**Entwicklungskonzept „Wirtschaftsstandort Lippholthausen 2030“**

Beteiligung der Öffentlichkeit gem. § 3 Abs. 2 BauGB / Beteiligung der Behörden und sonstiger Träger öffentlicher Belange gem. § 4 (2) BauGB sowie der Nachbargemeinden gem. § 2 (2) BauGB

01.02.2021 - 03.03.2021

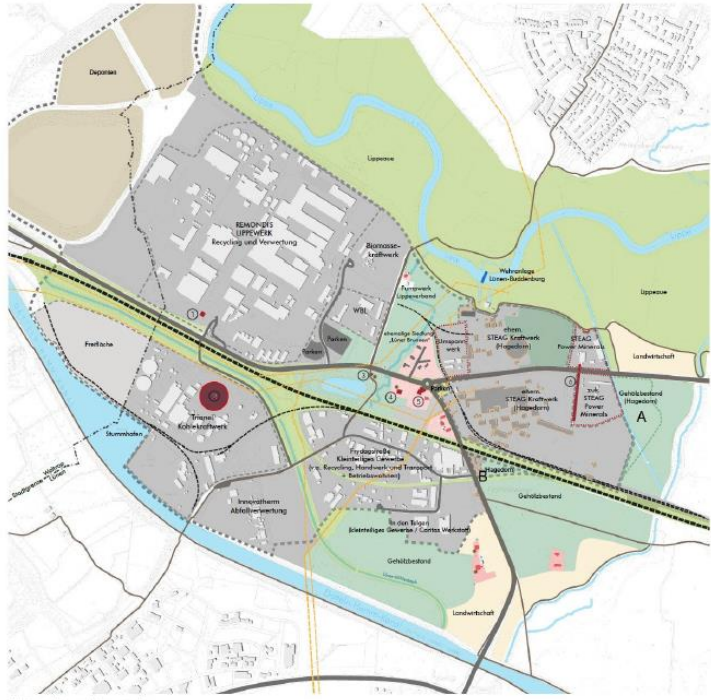
| Lfd. Nr. | Stellungnahme (Kurzform)  | Stellungnahme der Verwaltung  | Vorschlag der Verwaltung                         |
|----------|---|---|--|
|          | <p>Inhaltlich haben wir zu den Arbeiten der drei Planungsbüros mehrere Anmerkungen und Anregungen:</p> <p>1. Grenzen des Plangebiets:<br/>Aus den zahlreichen Abbildungen sind uns die Grenzen des Plangebiets nicht klar geworden. Zur Verdeutlichung haben wir uns erlaubt, die Abb. 3: „Bau- und Nutzungsstruktur“ (Teil I, Seite 11) herauszuziehen und die fraglichen Flächen mit den Buchstaben „A“ und „B“ zu versehen.</p>  <p>The map shows the layout of Lippolthausen with various industrial and commercial zones. A red circle labeled 'A' is placed in the central area, and a red square labeled 'B' is placed in the lower-right area. The map includes labels for 'BEMONTAGE LIPPWEIER', 'STAG', 'Gehölzbestand', and 'Landwirtschaft'. A river is visible on the left side.</p> <p>Abbildung 3: Bau- und Nutzungsstruktur</p> | <p>Das Entwicklungskonzept „Wirtschaftsstandort Lippolthausen 2030“ bezieht sich auf den gesamten Ortsteil Lippolthausen mit Fokus auf die gewerblich genutzten Bereiche. Die Kartenausschnitte sind zum Zwecke einer besseren Lesbarkeit zum Teil so gewählt, dass Randbereiche des Ortsteils Lippolthausen ggf. nicht vollständig dargestellt werden, wenn diese durch Natur und Landschaft geprägt sind.</p> | <p>Es ergibt sich kein Abwägungserfordernis.</p> |

| Lfd. Nr. | Stellungnahme (Kurzform)  | Stellungnahme der Verwaltung   | Vorschlag der Verwaltung  |
|----------|---|--|---|
|          | <p>1.1. An der östlichen Plangebietsgrenze ist nördlich der Güterbahntrasse Hamm-Osterfeld ein „Gehölzbestand (Hagedorn)“ eingetragen, von uns mit „A“ gekennzeichnet. Die gestrichelte Grenzlinie verläuft in diesem Bereich genau entlang dem Graben, der von Südosten nach Nordwesten in Richtung Lippe zieht. Wir regen an, im weiteren bauplanungsrechtlichen Verfahren diese Grenzlinie beizubehalten und bauplanungsrechtlich zu sichern, damit ein ökologisch hochwertiger Übergang zu diesem dargestellten „Gehölzbestand (Hagedorn)“ vorgesehen und sichergestellt werden kann.</p> <p>1.2. Südlich der Güterbahntrasse Hamm-Osterfeld und östlich der Brunnenstraße ist eine dreieckige Fläche mit „(Hagedorn)“ eingetragen, von uns mit „B“ gekennzeichnet. Diese dreieckige Fläche ist nicht nur klein (ca. 1,4 ha; s. Abb. 18: „Stärken und Potenziale“, Teil I, Seite 46), sondern hat auch weder zur STEAG-Fläche (weil durch die Güterbahntrasse abgeschnitten), noch zum Industriegebiet Frydagstraße (weil durch die Brunnenstraße abgeschnitten) irgendwelche physischen Bezüge. Aus unserer Sicht kann diese dreieckige Fläche für den „Wirtschaftsstandort Lippolthausen“ nur dann eine städtebaulich sinnvolle Funktion erfüllen, wenn genau dort die neue „Mobilitätsstation“ (Bahnhaltdepot) errichtet werden würde. Hierzu ist allerdings, wie die Autor*innen des Entwicklungskonzeptes unter der Ziffer C 2.2 (Teil II, Seite 78) zutreffend ausgeführt haben, die unabdingbare Voraussetzung, dass die Güterbahntrasse Hamm-Osterfeld zumindest auf Teilstrecken für den Personenverkehr reaktiviert wird. Wenn dieser neue Bahnhaltdepot jedoch nicht auf diesem Dreieck errichtet werden sollte, dann regen wir an, dieses Dreieck aus der weiteren Überplanung der STEAG-Fläche herauszunehmen und stattdessen dem Naturschutzgebiet Welschenkamp bauplanungsrechtlich zuzuschlagen.</p> <p>1.3. Der Vollständigkeit halber sind wir etwas unglücklich darüber, dass in der o.g. Abb. 3: südlich der Güterbahntrasse Hamm-Osterfeld und östlich der Brunnenstraße – südöstlich des von uns mit „B“ gekennzeichneten Dreiecks – bloß ein „Gehölzbestand“ eingetragen ist. Es handelt sich keineswegs um einen trivialen Gehölzbestand, sondern um das am 05.12.2007 rechtskräftig ausgewiesene „Naturschutzgebiet Welschenkamp“, das eine alte, strukturreiche Kulturlandschaft darstellt und nach Süden bis zum Datteln-Hamm-Kanal und nach Osten bis zur Dortmunder Straße (B54) reicht. Wir regen an, dass die o.g. Abb. 3 dahingehend korrigiert wird.</p> | <p>Die (dick) gestrichelte Linie grenzt den bestehen baulichen (gewerblich genutzten) Kernbereich in Lippolthausen grob ab. Die zweckmäßige Integration weiterer Teilflächen in der Bauleitplanung ist hiervon unbenommen.</p> <p>Die Plangraphik stellt die bestehende der Bau- und Nutzungsstruktur dar. Im Räumlichen Strukturkonzept (Abb. 22, S. 52), ist die Fläche im vorderen Bereich zur Brunnenstraße als Potenzialfläche für kleinteiliges Gewerbe mit Verortung der Mobilstation dargestellt. Im hinteren Bereich ist Wald dargestellt. Die konkrete Verortung von Nutzungen ist in nachgelagerten Planverfahren zu bestimmen.</p> <p>Um eine gute Lesbarkeit der Plangraphik zu gewährleisten, wurden allgemeine Begrifflichkeiten verwendet. Im erläuternden Text ist das Naturschutzgebiet Welschenkamp entsprechend genannt (S. 12).</p> | <p>Es ergibt sich kein Abwägungserfordernis. Die zweckmäßige Integration einzelner Teilflächen ist im Rahmen der Bauleitplanung zu beurteilen.</p> <p>Es ergibt sich kein Abwägungserfordernis. Die konkrete Verortung und Umsetzung von Nutzungen, so auch die Realisierbarkeit einer Mobilstation, ist in nachgelagerten Planverfahren zu bestimmen.</p> <p>Es ergibt sich kein Abwägungserfordernis.</p> |
